## 改善箇所説明図

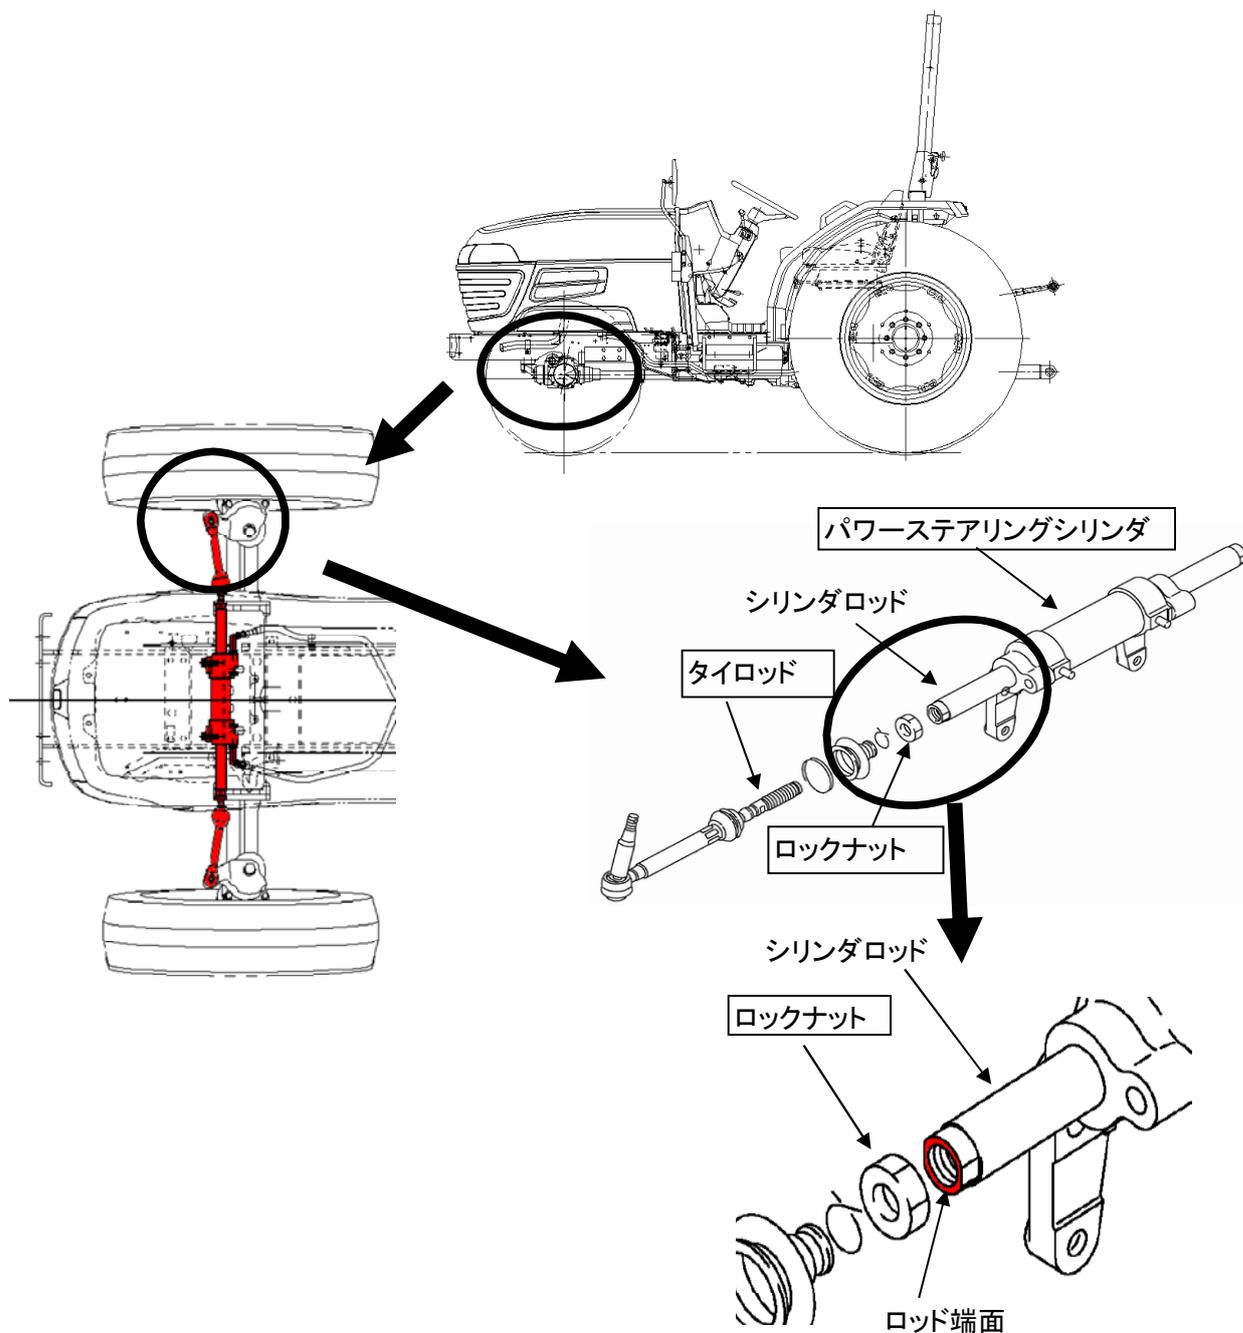
かじ取り装置のパワーステアリングシリンダにおいて、シリンダロッド端面の塗装が厚いため、タイロッドのロックナット締め付け時に塗膜が潰れ、そのままの状態で使用を続けると、ロックナットの締め付け力が低下することでロックナットが緩み、タイロッドエンドが外れ、かじ取り操作ができなくなるおそれがある。

全車両、シリンダロッド端面の塗装を除去するとともに、規定のトルクでロックナットを締め付ける。また、シリンダロッド、タイロッド及びロックナットのネジ部を点検し、損傷がある場合は良品と交換する。

改装完了機はパワーステアリングシリンダのシリンダロッドに白ペンチェックをする。
